Werfverslag 16 voor project: Koning Ridderdijk 44 | 8434 Westende (BE)

Nummer: 952RTW-16

Datum: vrijdag, 22 januari 2021

16.6 Peildorpel | terras

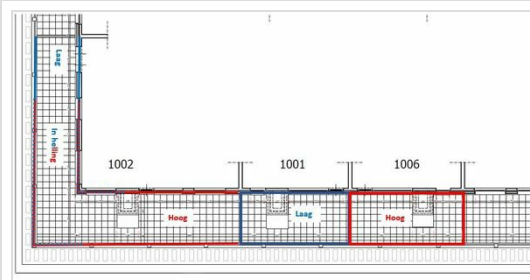
In kader van de geplande werken wordt het punt 12.2: Peildorpel terras | werf verslag 12 binnen dit verslag heropgenomen :

De terrasafwerking t.h.v. App. 1002 zal (cnf. de bestaande toestand) onder lichte helling geplaatst worden; zie aanduiding plan. Verder zal de plint gelijk geplaatst worden met de onderkant van de dorpels. Hierbij verspringt de terras afwerking d.m.v. respectievelijk hogere- / lagere tegel dragers telkens t.h.v. van de zichtschermen.

detail: 7.2 | Werfverslag 7

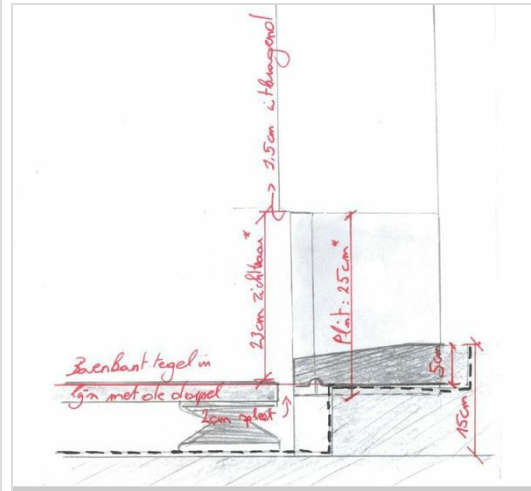
De dorpel t.h.v. de deuropeningen(zie locatie), wordt nagemeten. ARCH geeft aan dat alle dorpels, na plaatsing, in lijn dienen te komen liggen met de plinten zie 7.2 | Werfverslag 7.
De AN geeft aan dat de deurdorpels, die bij plaatsing te ver uitkragen, aan de achterzijde in kunnen/zullen gekort worden.

Peil -onderkant dorpel = Peil bovenkant tegel. Over de volledige lengte van de dorpel wordt een spatie , tss. tegel en dorpel, van 2cm aangehouden.

16.8 Dorpels | app 1004

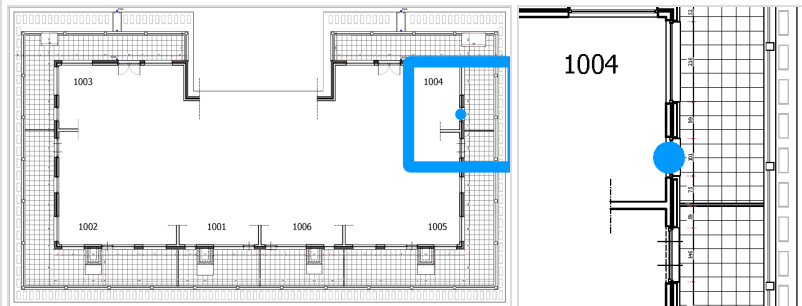
AAN merkt op dat het raamgeheel t.h.v. app 1005 (zie locatie) naar binnen knikt.

ARCH geeft aan dat alle dorpel in kader van eventuele latere herstellingen/vernieuwingen, onafhankelijk van de positie of eventuele scheefstand van het buitenschrijnwerk, recht dienen geplaatst te worden. Hierbij helt de dorpel, in kader van de afwatering, iets af; van het raam weg.

Aansluitend merkt de ARCH op dat alle deurdorpels uitgelijnd dienen te worden met de plinten. Waar nodig wordt de dorpel, ter plaatste , ingekort. Zie 15.8 |Werfverslag 15.

16.9 Peildorpel | terras - app 1004

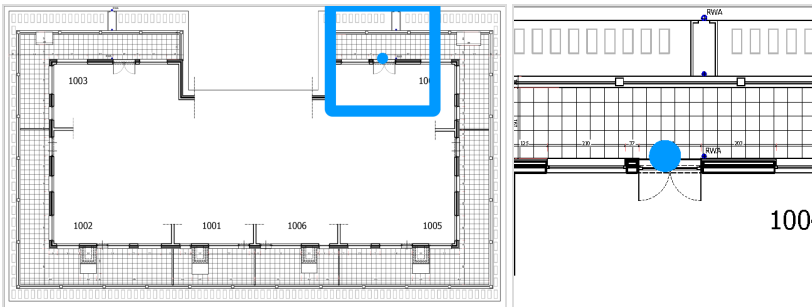
In kader van het plaatsen van de dorpel dienen de rolluikgeleiders ingekort te worden.
